電機工程施工查核常見缺失

吳國楨 電機技師

113年03月29日

三、機水電缺失介紹

圖23工程會扣點編號5070403

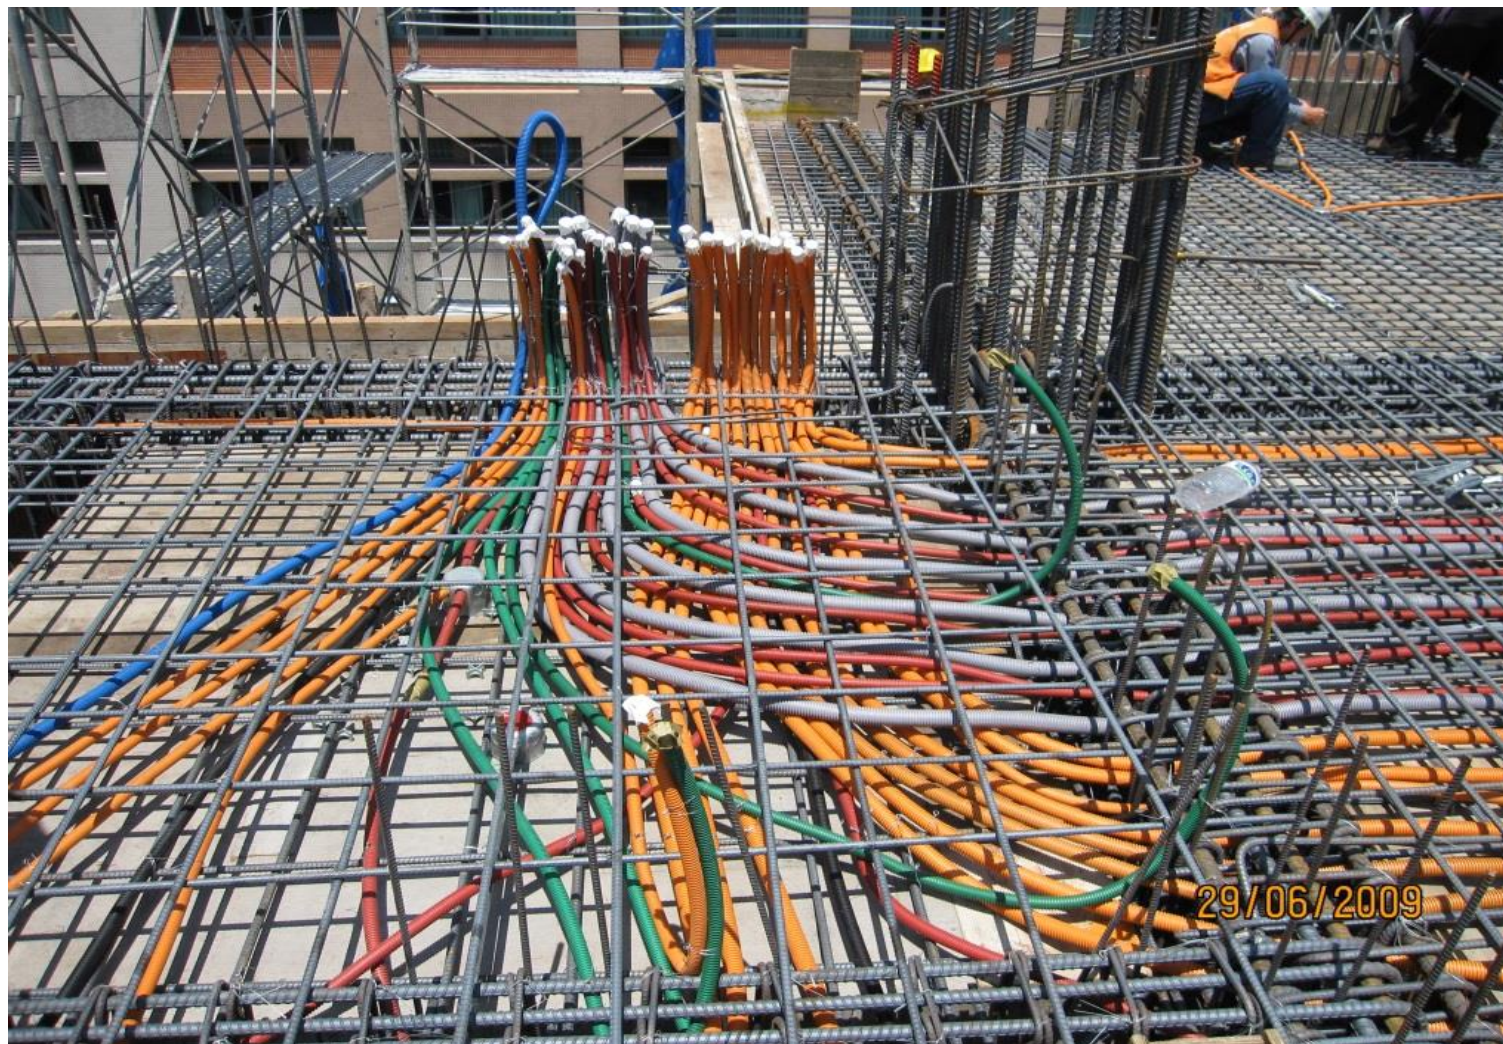
說明：管路配置超過四個90度彎，造成拉線不易，將來維護困難，電導線安裝不符規範。

圖47工程會扣點編號5070404

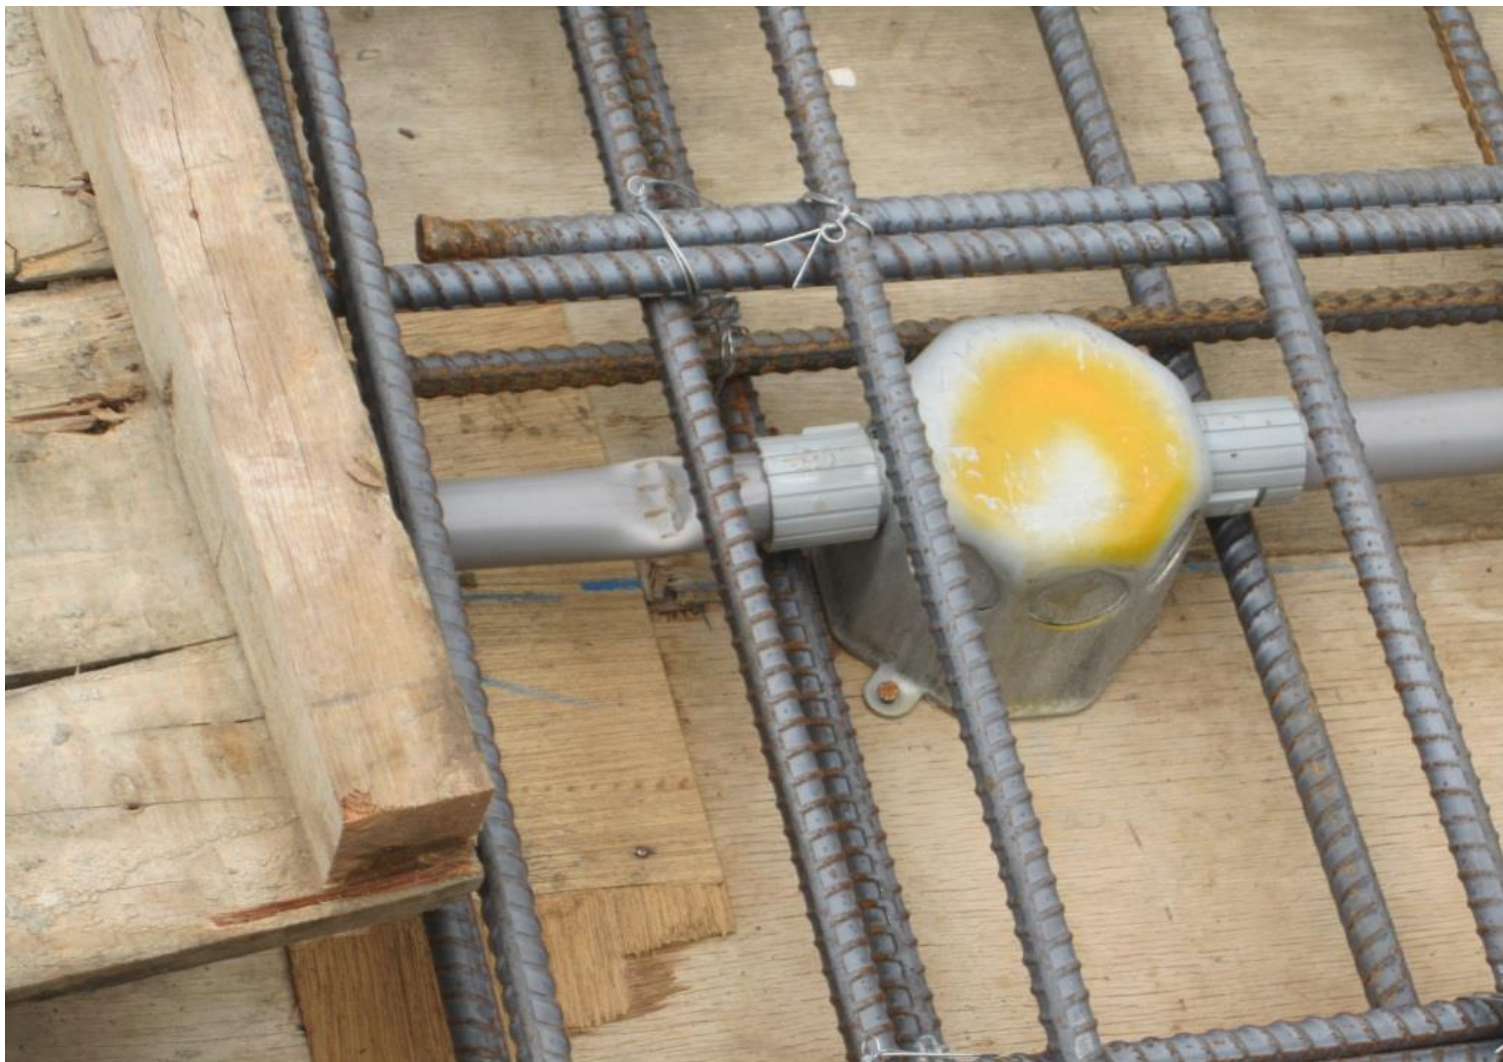
說明：出線口支撐力不足及導線管出口未施作啦叭接頭。

圖54工程會扣點編號5070404

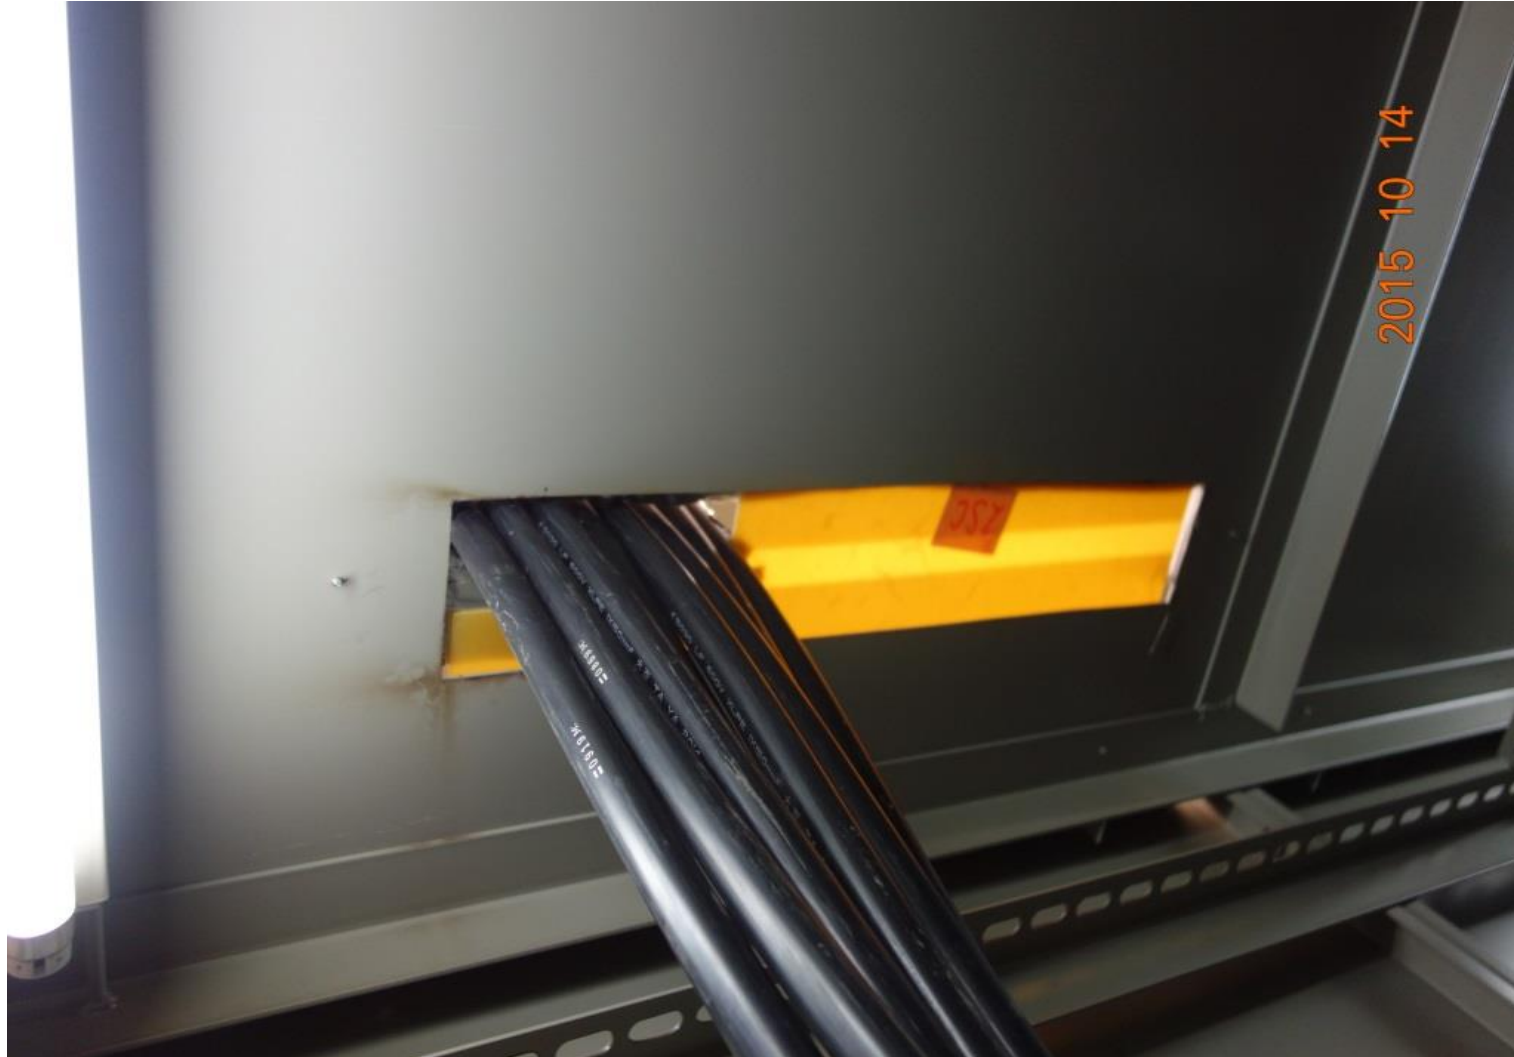
說明：出線口尺寸太小，管路無法進入出線口，出線口未施作喇叭口，影响用電安全。

圖55工程會扣點編號5070404

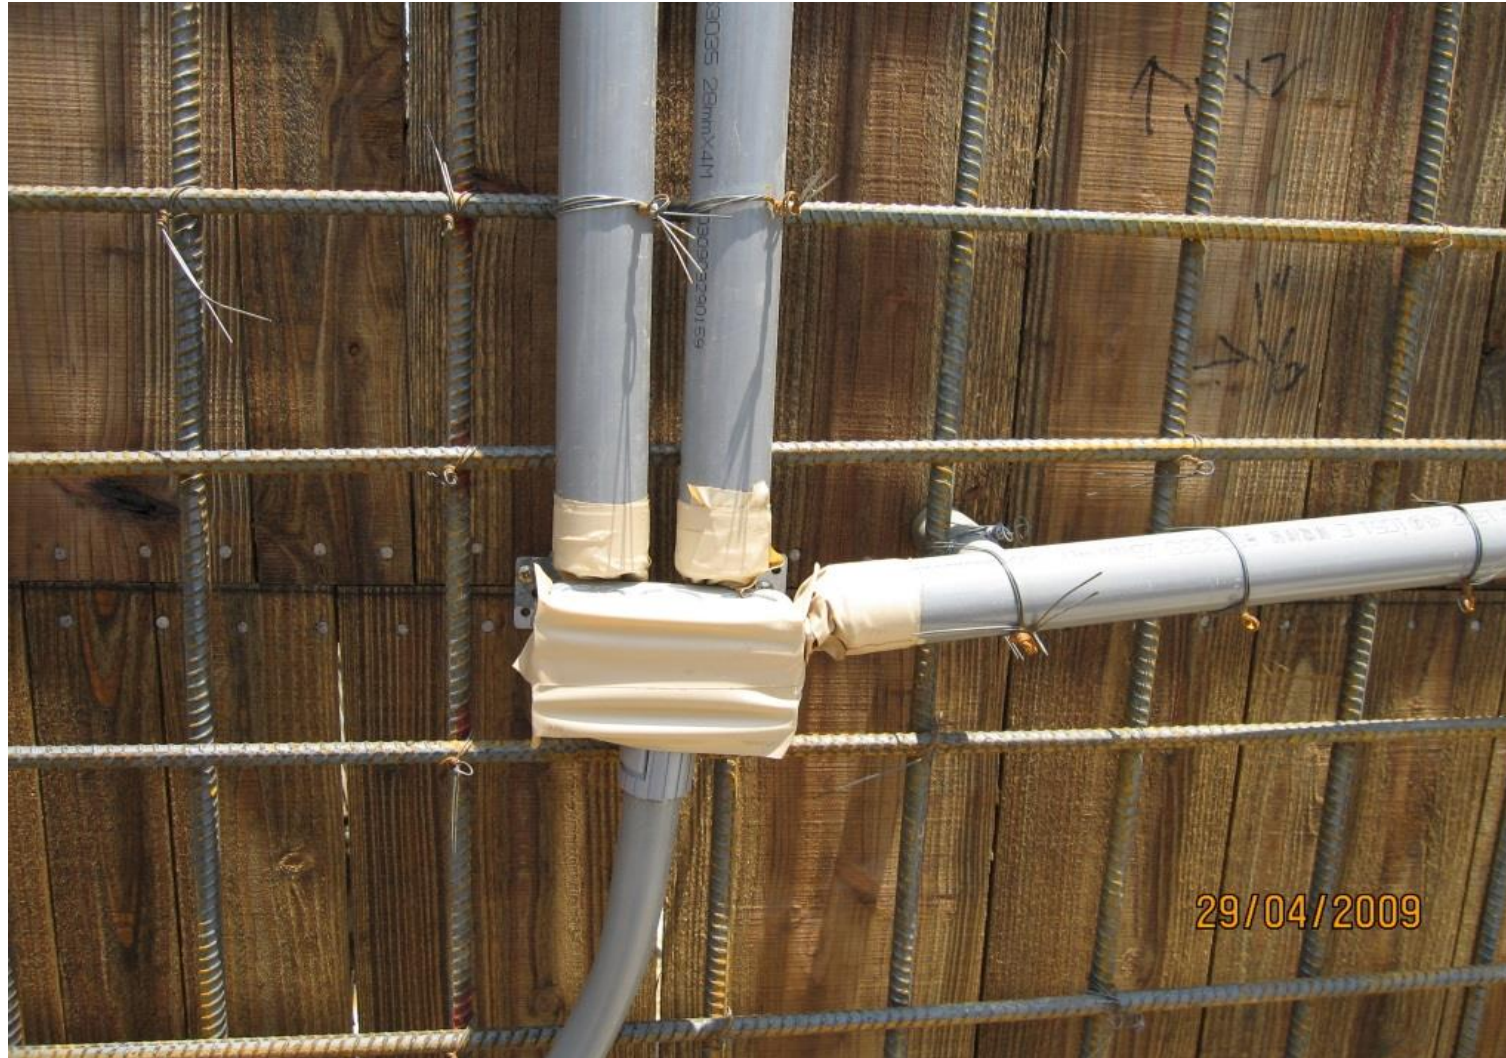
說明：CD管與出線口連接處之管路出口未施作喇叭口，影响用電安全。

圖56工程會扣點編號5070404

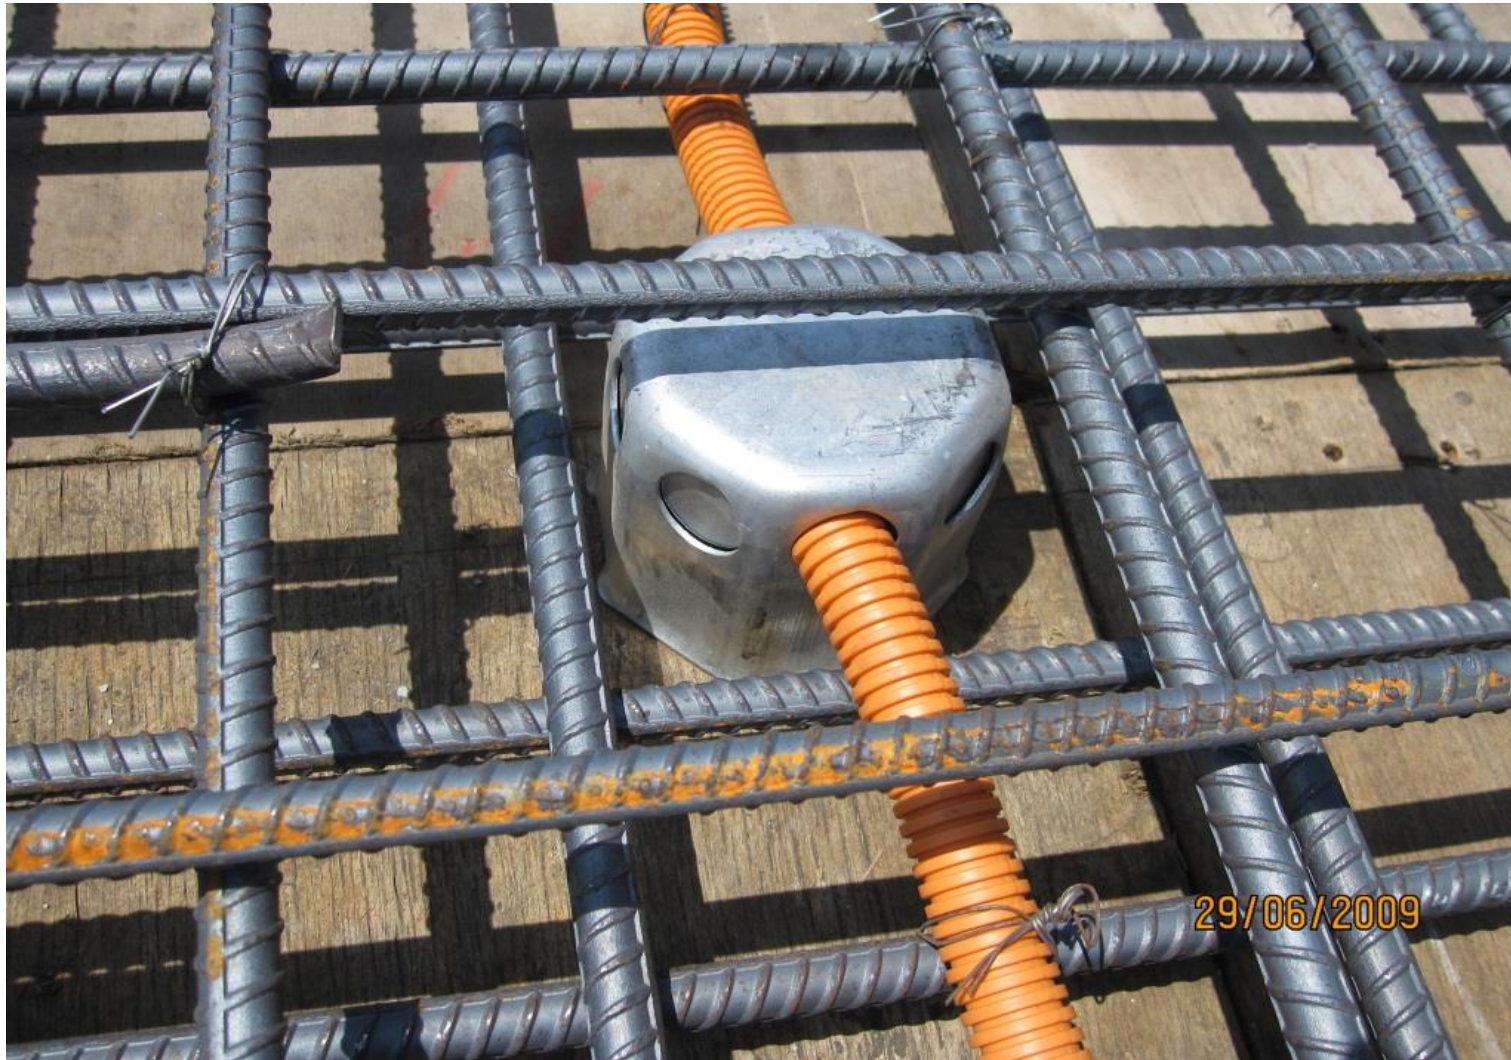
說明：EMT薄金屬導線管路出口未施作喇叭口，拉線時易割破絕緣層造成漏電，影响用電安全。

圖107工程會扣點編號5070428

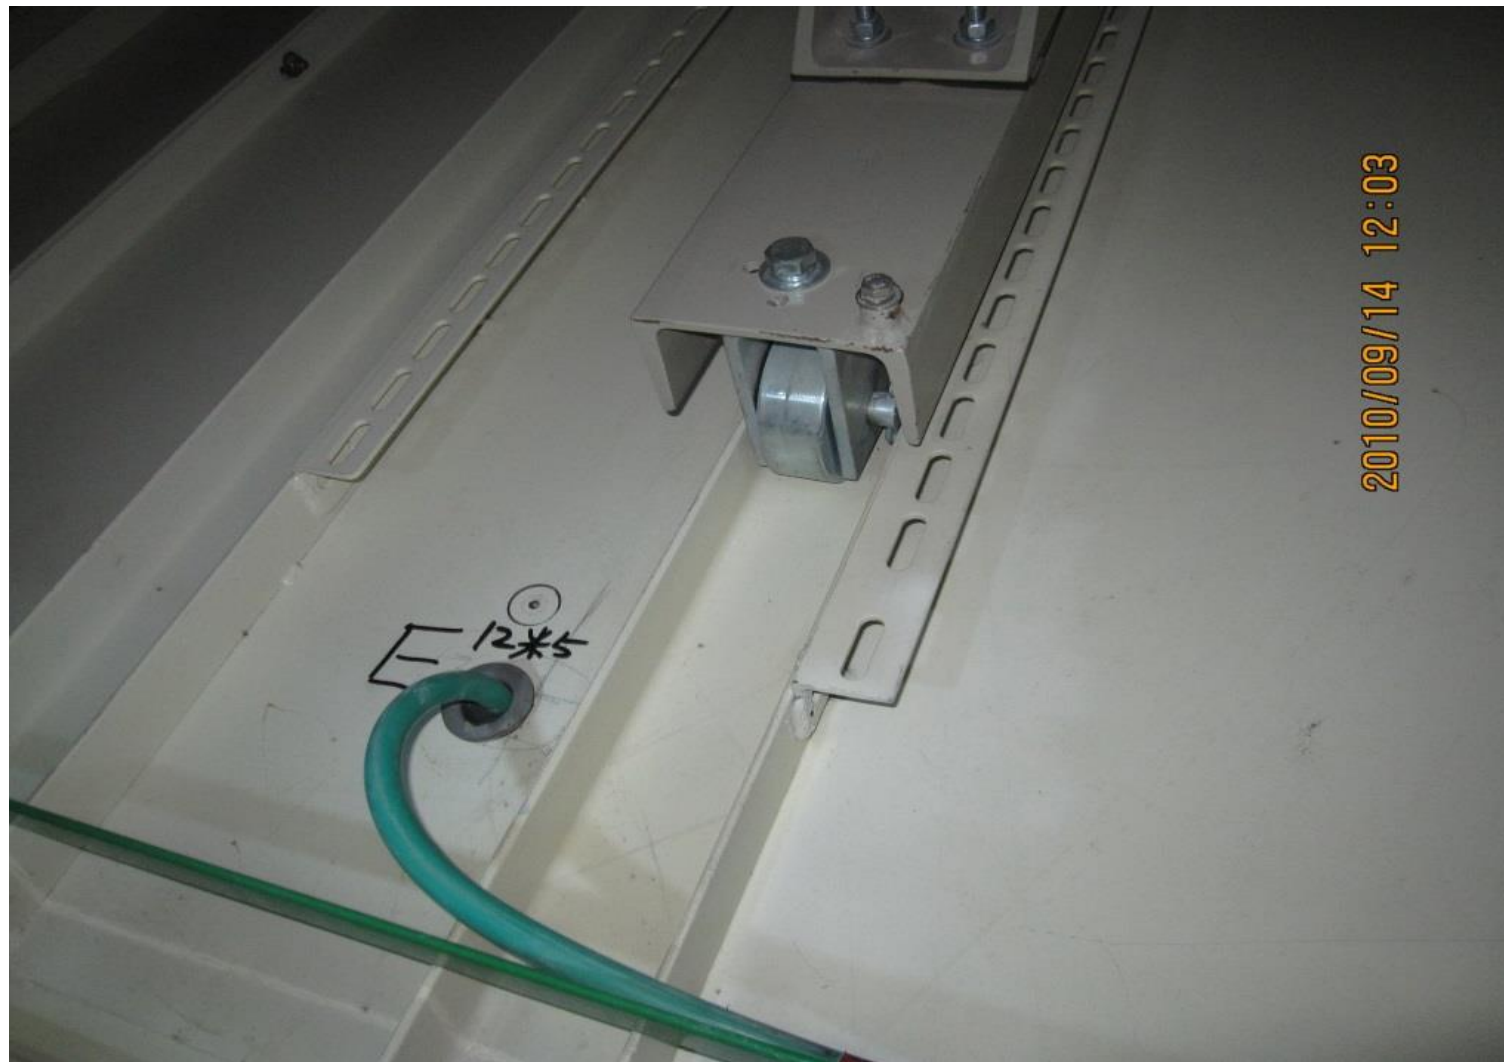
說明：無線天線分歧器未防護，導線管未封塞
